完成用部品の自主回収と交換について（周知依頼）

啓愛 K-TB58AAL ピラミッドレシーバーチューブ アルミ

啓愛 K-TB58ATI ピラミッドレシーバーチューブ チタン

自主回収のお知らせ

骨格構造義足 義足調整用部品 チューブ ピラミッド（メス付）

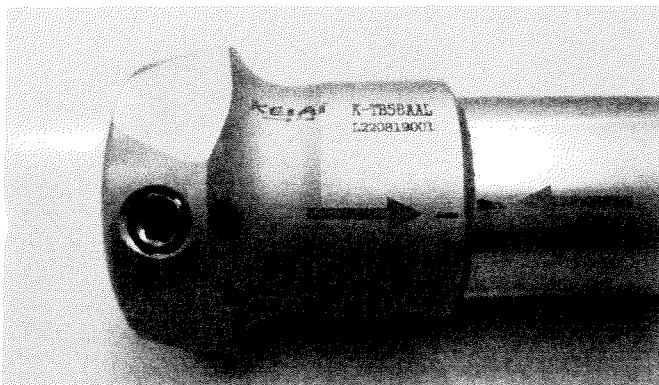
貴社ますますご清栄のこととお喜び申し上げます。平素は格別のご高配を賜り厚く御礼申し上げます。この度、下記の製品について使用状況によってピラミッドレシーバーとチューブの接続部が回旋することにより、事故が発生する可能性があることが判明しました。これに伴い製品の回収をさせていただきます。安全試験については改めて現在実施中ですが、複数の破損が確認できましたので試験結果を待たずに回収することに決定いたしました。

チューブアルミとピラミッドレシーバーの接続部に回旋が認められた。

チューブアルミとピラミッドレシーバーの結合部のはめあい公差および接着力不足

K-TB884AAL (チューブアルミ 400mm (φ30)) と K-CA75AAL (ピラミッドレシーバー
チューブクランプ アルミ (φ30))

K-TB884AAL (チューブアルミ 400mm (φ30)) と K-CA75ATI (ピラミッドレシーバー
チューブクランプ チタン (φ30))
